改善箇所説明図

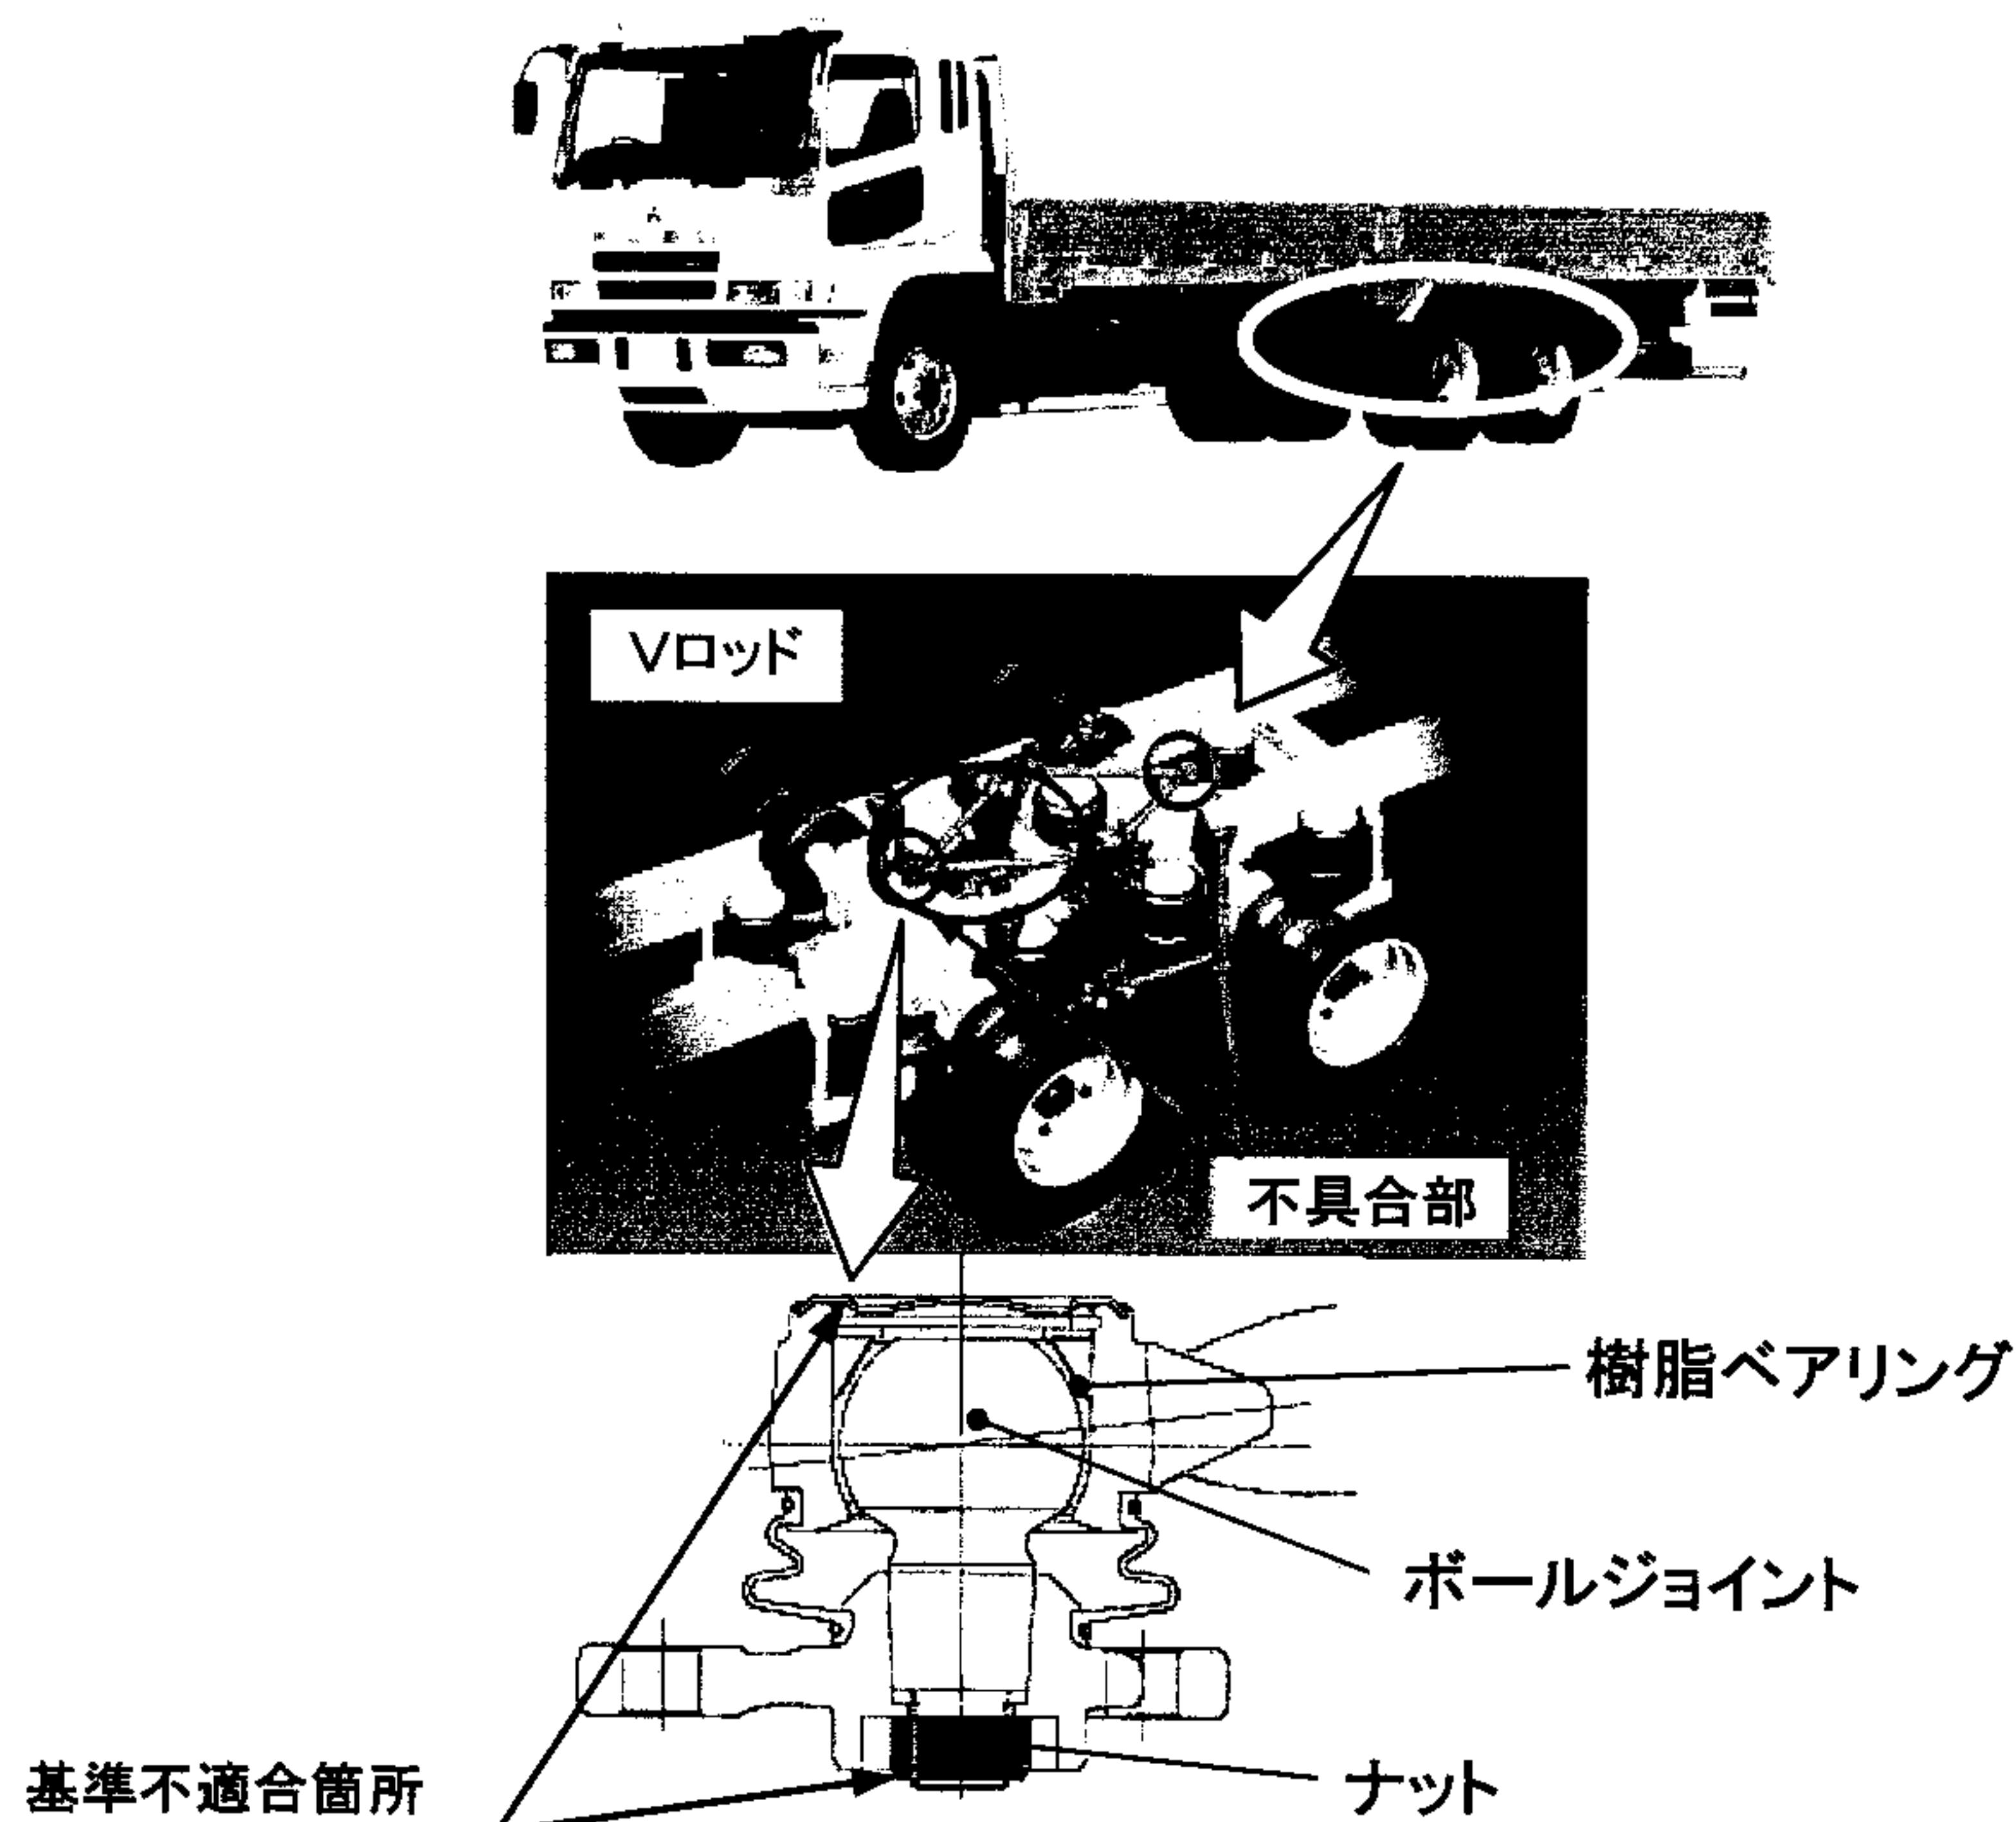
4バック式空気ばね緩衝装置付車両の後車軸を車枠に固定するVロッド中央部のボールジョイント部において、ナットが十分に締め付けられていなかったものがあり、そのままの状態で使用を続けると、走行中の振動、荷重で当該ナットが緩み、脱落することがある。また、当該ボールジョイント部の防水性が不足しているため、水が内部に浸入して錆が発生し、そのままの状態で使用を続けると、樹脂ベアリングが摩耗してがたが発生することがある。

そのため、Vロッドから車軸が離脱し、後車軸が横方向にずれて操縦安定性が損なわれたり、タイヤホイールが車体と接触し、最悪の場合、火災が発生するおそれがある。

全車両、当該Vロッドを対策品に交換する。

なお、対策品の全数供給に時間を要するため、当面の暫定措置として、当該部を点検し異常があるものは、対策品と交換する。異常がないものは後日、対策品と交換する。
